Straßen-Neubau im Landschaftspark Kalkberge?

Ablehnung des „Netzelement 4“ durch die Bürgerinitiativen

24.08.2022

Netzelement N4 Verbindung Westumgehung Kalk bis Karlsruher Straße Bauabschnitt (4-2) und Karlsruher Straße zum Pfälzischen Ring Bauabschnitt (4-3)

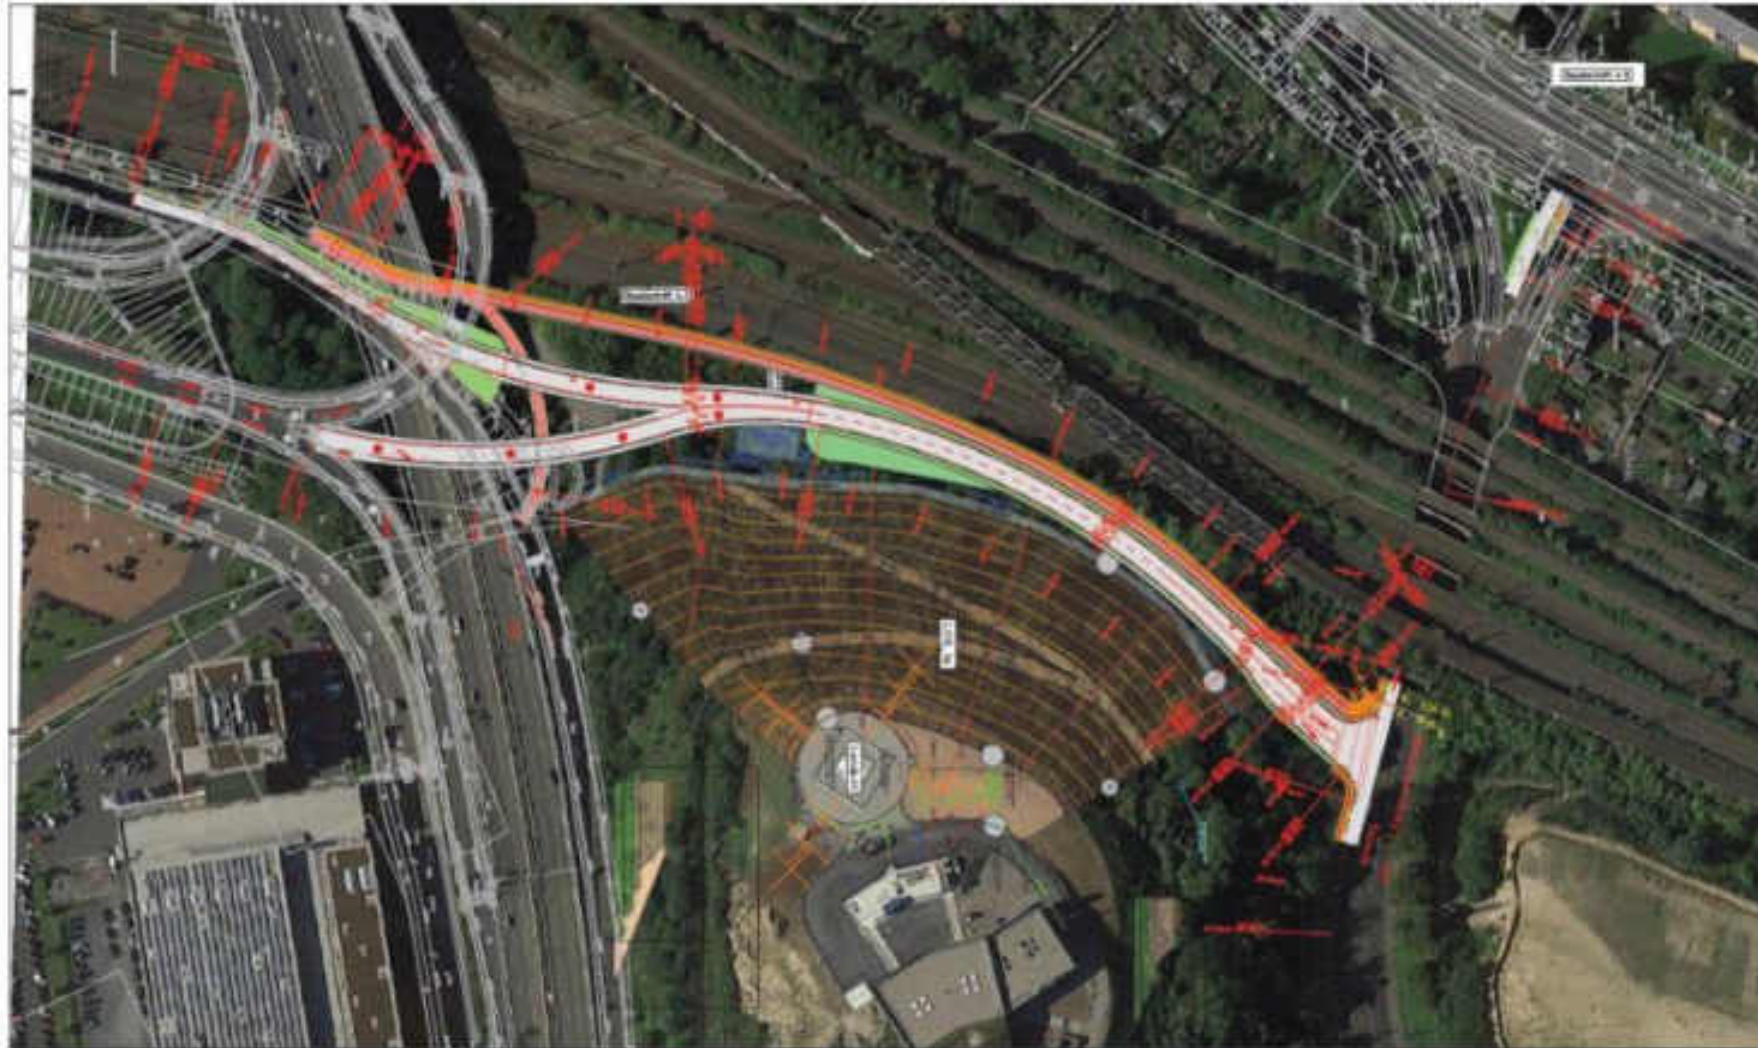
Ablehnung des Netzelement 4 durch das Initiativenbündnis

- Wir lehnen den Straßenneubau im Rahmen des Netzelement 4 am Kalkberg ab
- Ein Highlight des Landschaftsparks wäre die Verbindung der beiden Kalkberge über 2 stillgelegte Eisenbahnbrücken: Der Straßenneubau würde diese attraktive Verbindung und damit den Landschaftspark Kalkberge aber zerschneiden

- Straßenneubauten in diesen Dimensionen sind im Rahmen des Klimanotstandes nicht vertretbar
- Die verkehrliche Erschließung des Mülheimer Süden für den MIV ist überdimensioniert

- Bei engagierter Erschließung mit ÖPNV und einem echtem Radverkehrsnetz ist das bestehende Straßensystem mit den geplanten Netzelementen 1-3 ausreichend

Wirkung Ringschluss Ost Variante A

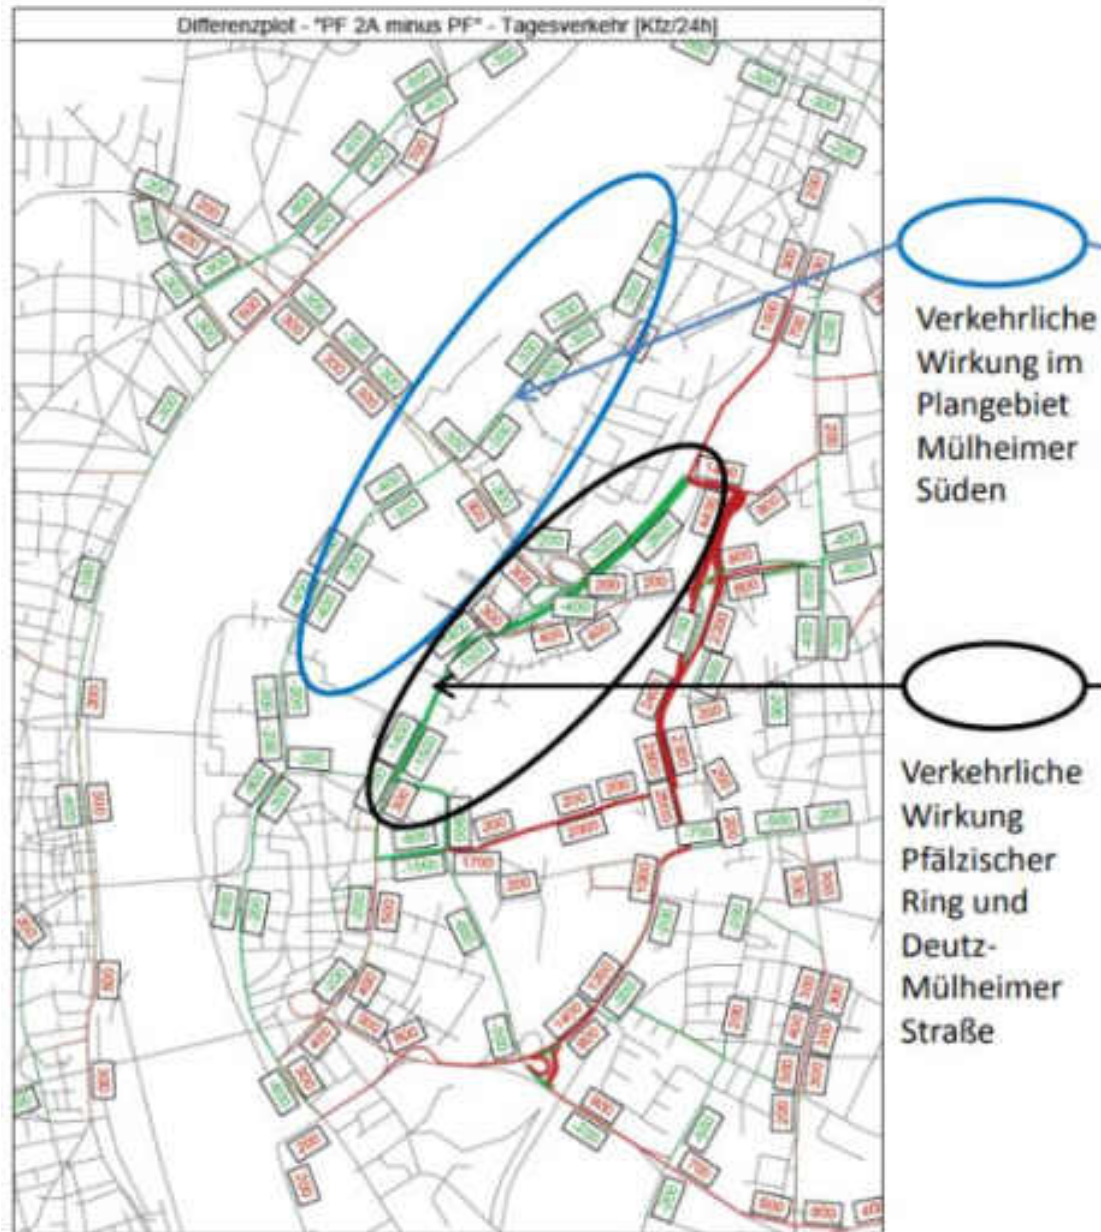
- Durchschneidung des Landschaftsparks Kalkberge
- Versiegelung von Freiflächen statt Nutzung bereits versiegelter Flächen
- Umbau der Kreuzungen Netzelement 4 / Karlsruher Straße sowie Karlsruher Straße / Pfälzischer Ring erforderlich
- Geringe Durchfahrtshöhe an DB-Brücken Karlsruher Straße (3,7 m)
- Dabei mehrere Ampeln und KVB-Querungen, was gegen eine Leistungsfähigkeit dieser Variante spricht
- Die Variante lenkt KfZ-Verkehr in nicht betroffene Wohngebiete
- Erforderlichkeit Planfeststellungsverfahren

Netzelement N3 Verbindung Deutz-Mülheimer Straße Pfälzischen Ring / alternative Nordrampe Auenweg Bauabschnitt_3

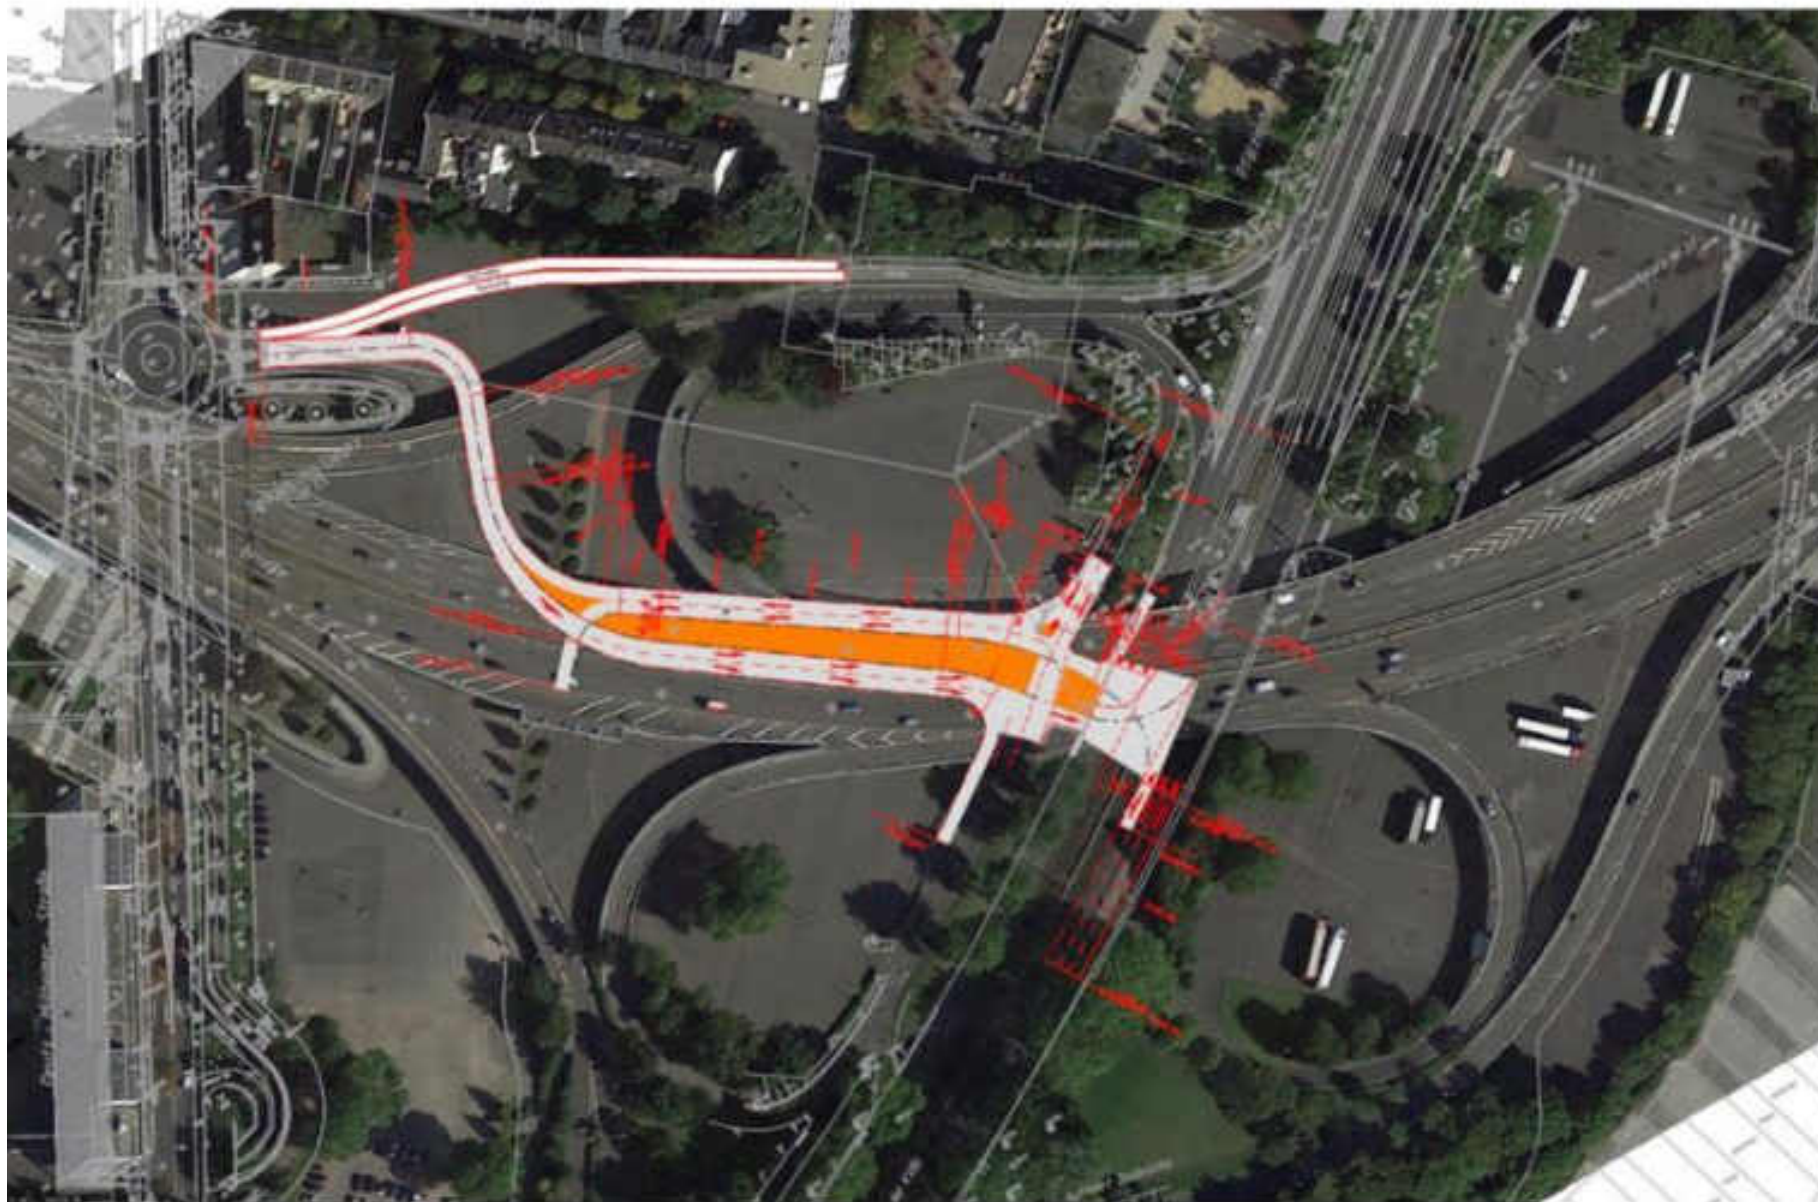
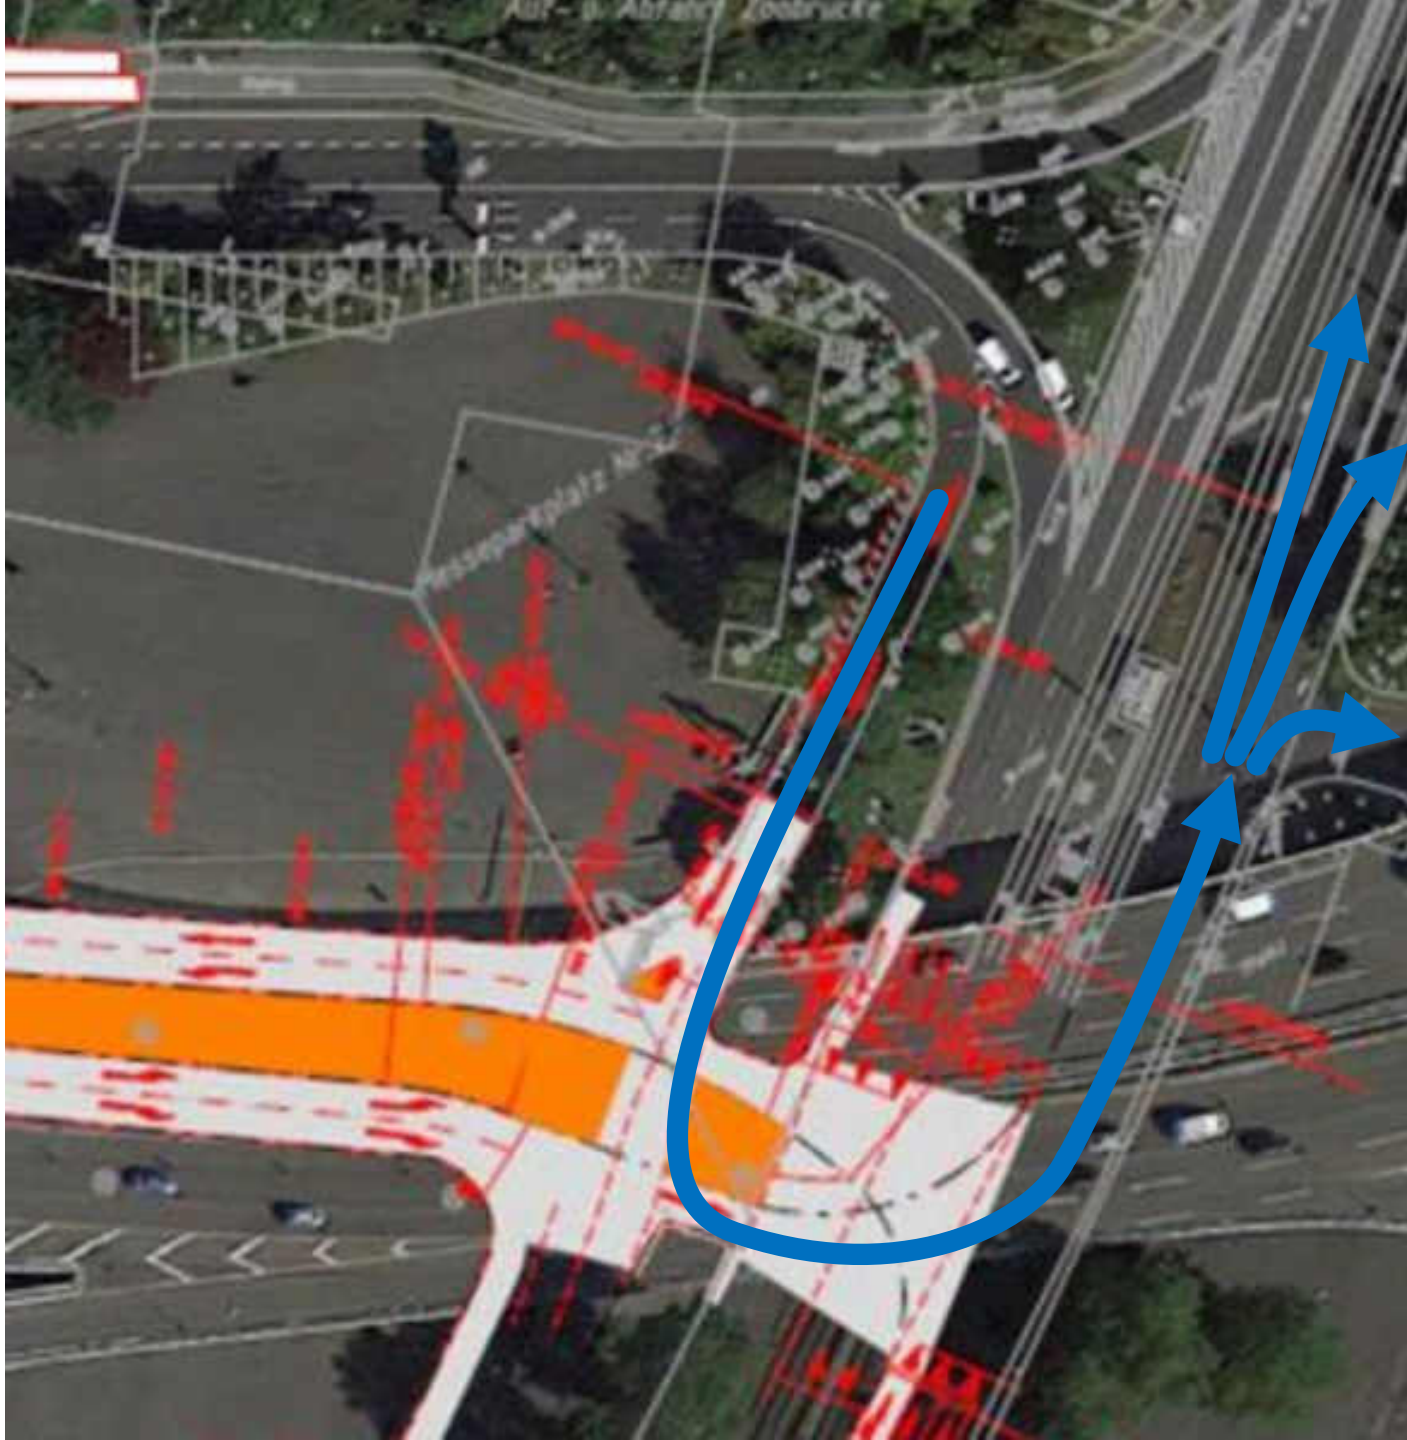
Variante 1: Ausbau der geplanten Kreuzung unter der Stadtautobahn (Netzelement 3)

- Planungen sehen ebenerdigen Straßenneubau unter der Stadtautobahn vor
- Dabei entsteht ohnehin Verbindung vom Pfälzischen Ring zur Deutz-Mülheimer-Straße mit Querungsmöglichkeit der KVB-Gleise am Pfälzischen Ring
- Damit ist über das Netzelement 3 das Planungsgebiet Mülheim Süd über den „kleinen Messekreisel“ bereits gut angeschlossen (direkte Zufahrt ohne Nutzung oder Querung Pfälzischer Ring)
- Das Netzelement 3 ließe sich erweitern: Querungsmöglichkeit des Pfälzischen Rings wird erweitert für Verkehr, der von der Stadtautobahn kommt
- Dadurch wäre Erschließung von Mülheim Süd und der Messe allein über das (angepasste) Netzelement 3 ausreichend
- Zudem direkte Erreichbarkeit des Messe-Parkhauses
- Auch Verkehr, der vom Kreuz Köln-Ost kommt, kann die Variante nutzen

- Ggf. zweispuriger Ausbau, um ausreichend Abfluss von der Stadtautobahn zu ermöglichen
- Im Anschluss direkte Zufahrt zum Messeparkplatz, Messeparkaus sowie Richtung Norden
- Ggf. Entfall des Linksabbiegers von der Deutz-Mülheimer Straße kommend
